第 424 回 核燃料施設等の新規制基準適合性に係る審査会合

京都大学臨界実験装置 (KUCA)

設置変更承認申請について

【実験物の異常等による反応度の付加に関する補正方針 (補足説明方針)】

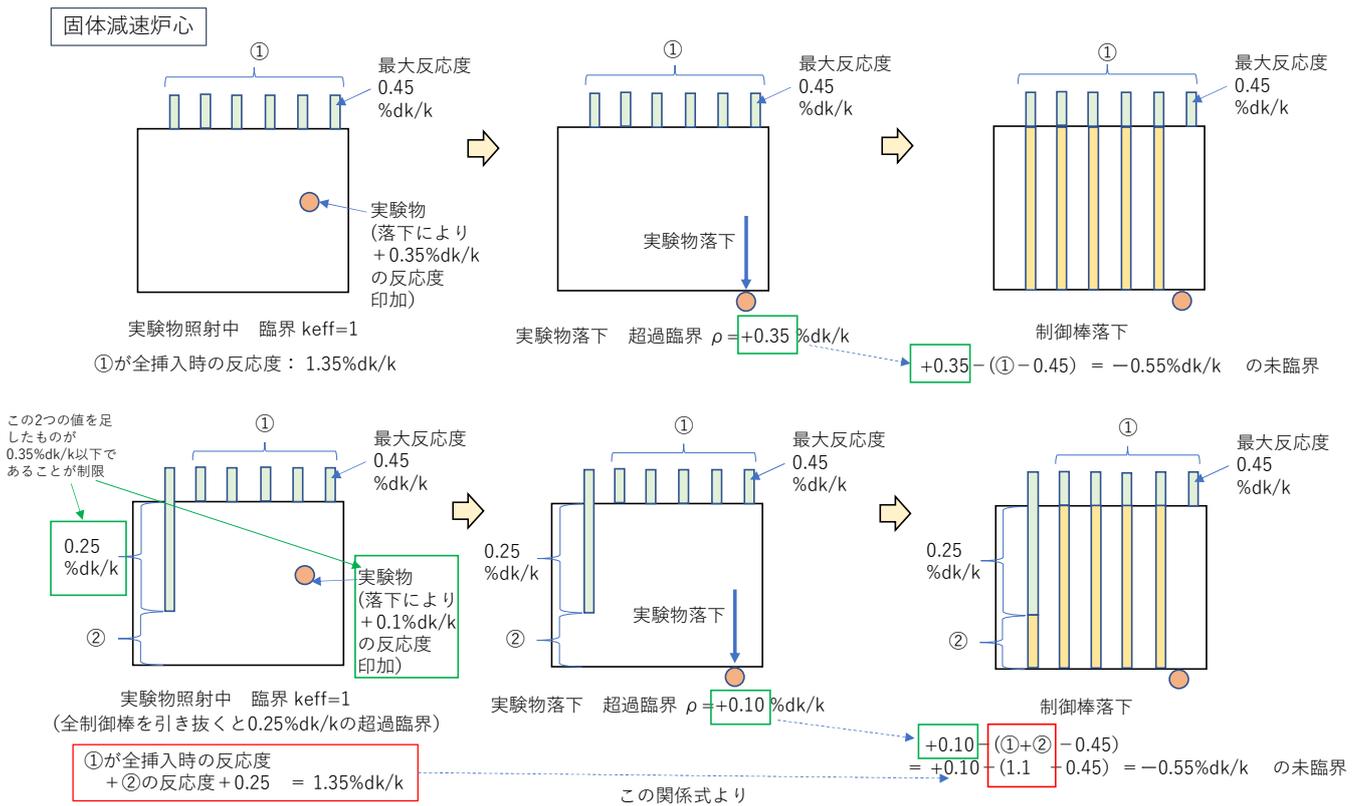
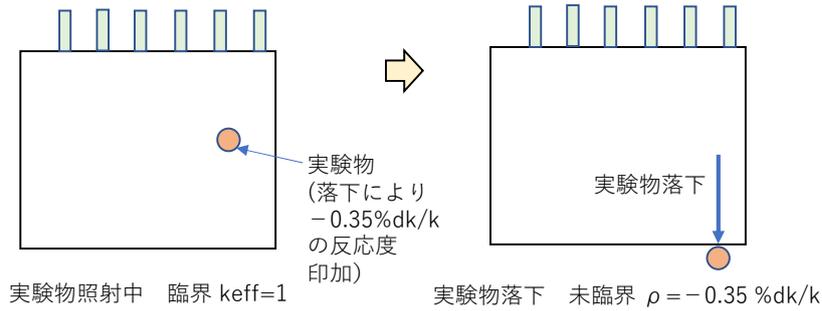
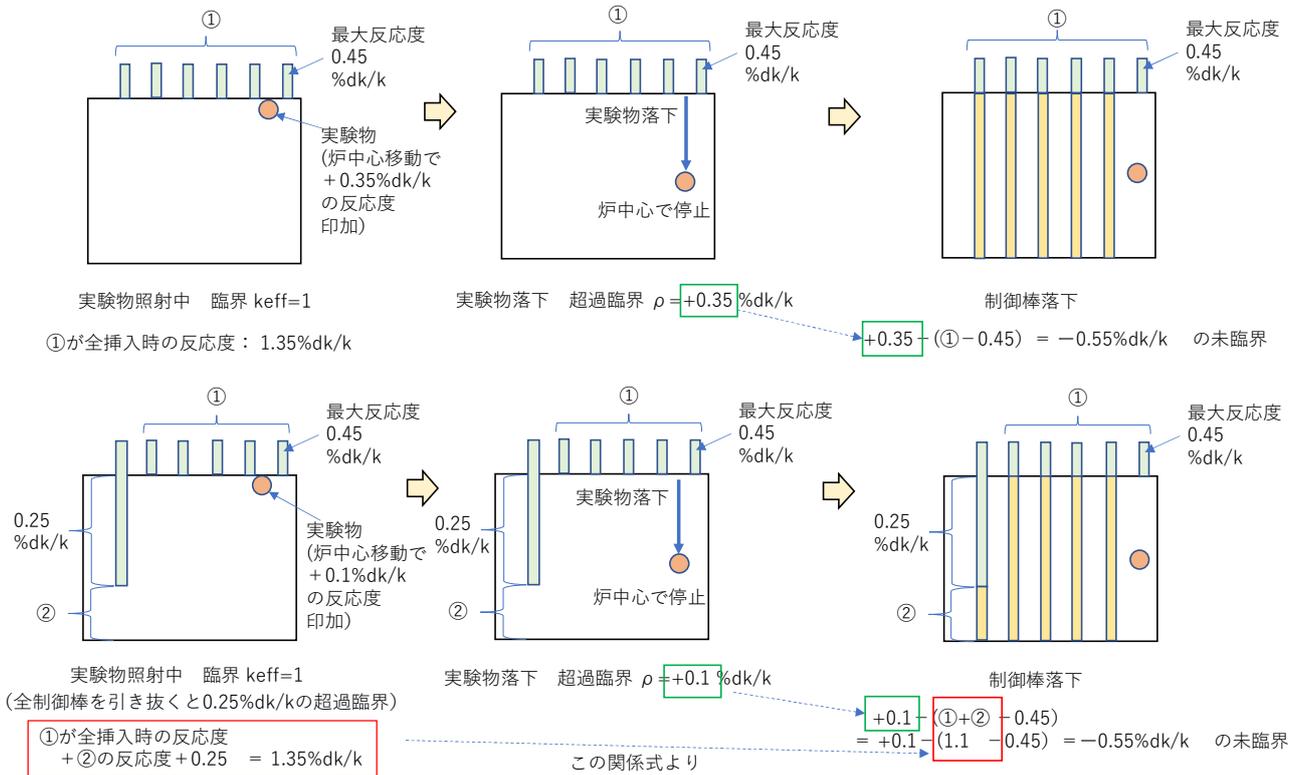
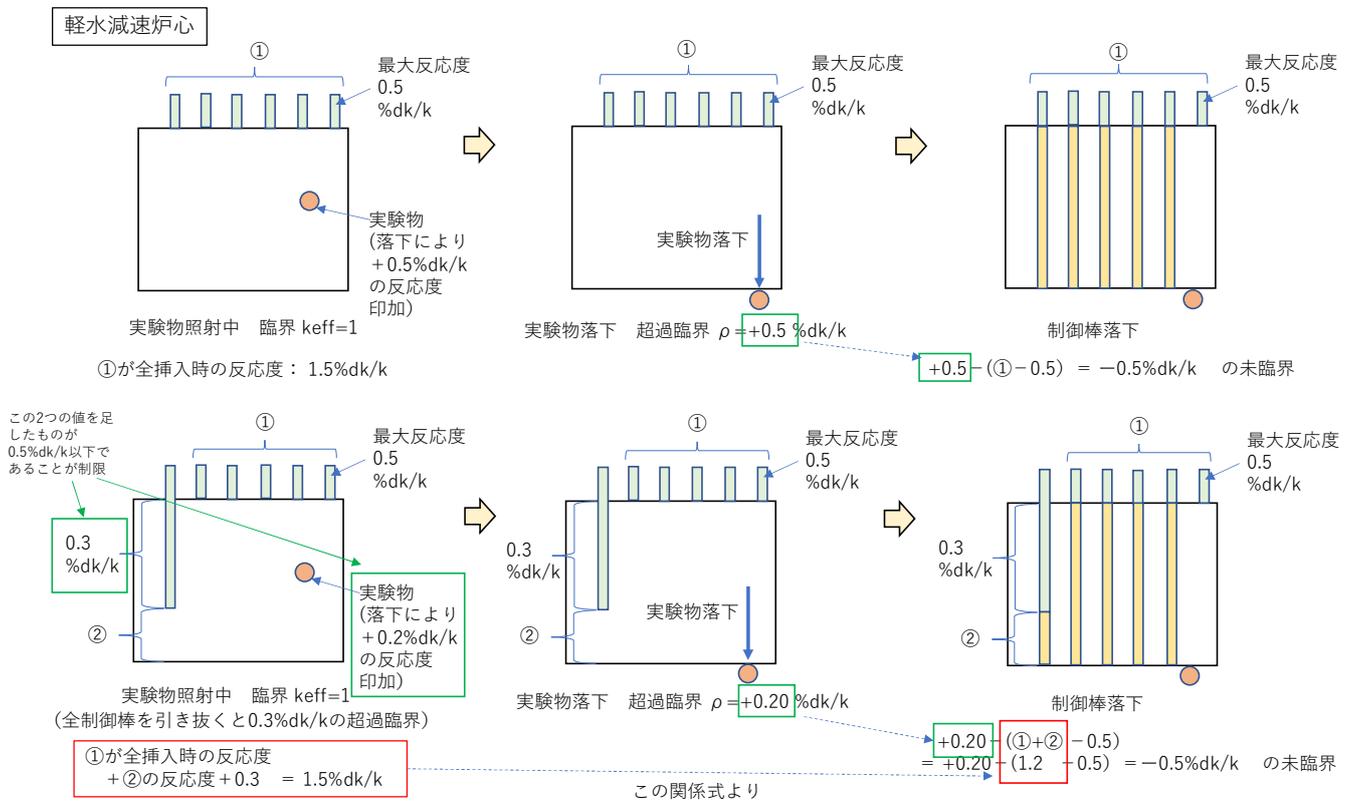
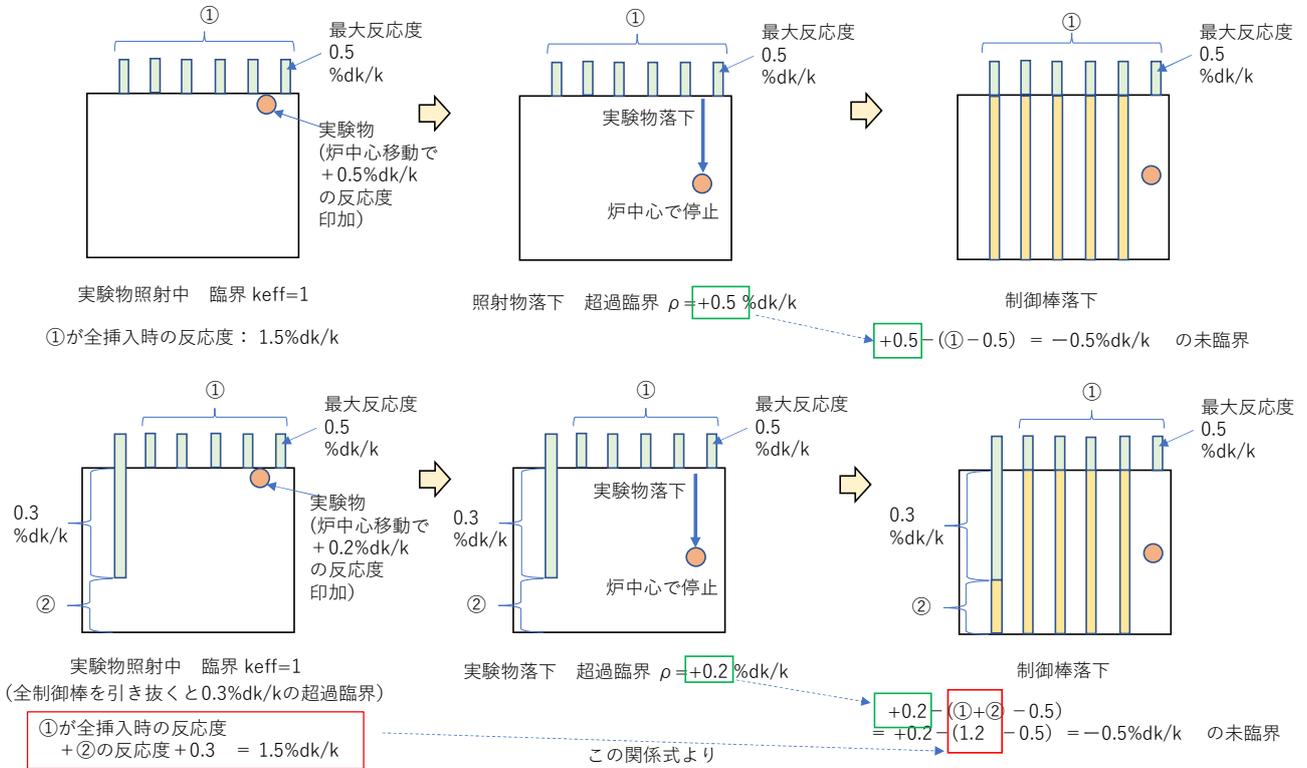
実験物を装荷する炉心の状況と異常な過渡変化が発生した場合の炉心反応度の推移について、制御棒パターンのポンチ絵を用いて説明すること。

図1-1に固体減速炉心で炉心に取り付けたカドミウムが落下した場合、図1-2、図1-3に固体減速炉心で炉心に取り付けたウラン箔が落下した場合を示す。また、図2-1に軽水減速炉心で炉心に取り付けたカドミウムが落下した場合、図2-2に軽水減速炉心で炉心に取り付けたウラン箔が落下した場合を示す。

どの場合も制御棒の反応度は核的制限値の最小値（【1 + 過剰反応度 + 実験物の移動に伴う反応度】%dk/k）、最大反応度を持つ制御棒の反応度は最大値（全体の1/3）とする。

図 2-3-1 L5.5P-30 炉心

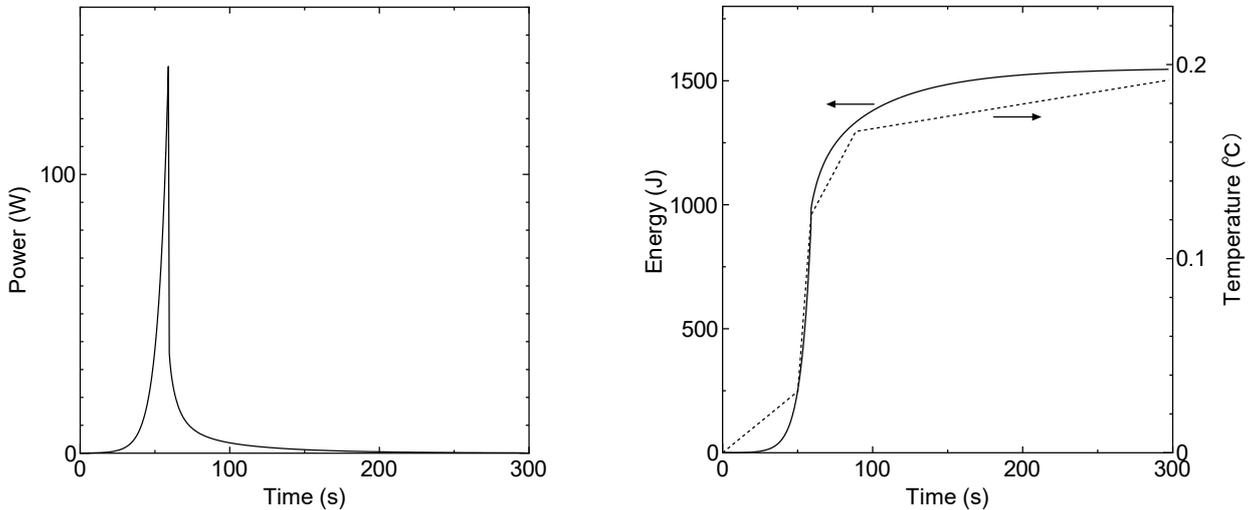
「運転時の異常な過渡変化」の「実験物の異常等による反応度の付加」の解析での全制御棒反応度について説明すること。

ケースAについて固体減速炉心の結果を表 2-3-1 に示す。最も燃料温度が高くなったのが L5.5P-30 炉心で燃料温度上昇は約 0.44℃であり判定基準値を満たしている（出力変化を図 2-3-1 に示す）。

この炉心の燃料重量の誤差（6%）、即発中性子減衰定数の誤差（8%）、温度係数の誤差（32%）を考慮したときの結果を表 2-3-2 に示す。燃料重量の誤差を考慮したときには燃料温度は 6%高くなる。 β_{eff} と ρ が各々 8%の誤差を持った場合の結果より、 ρ の誤差が結果にほとんど影響を及ぼさないが、 β_{eff} に誤差があった場合には燃料温度が最大 18%上昇する。温度係数の誤差も結果に影響しない。

これらの誤差があったとしても燃料温度は約 1.25 倍（ 1.06×1.18 ）となるだけなので判定基準値を満たしている。（ $0.44^\circ\text{C} \times 1.25 = 0.55^\circ\text{C}$ ）
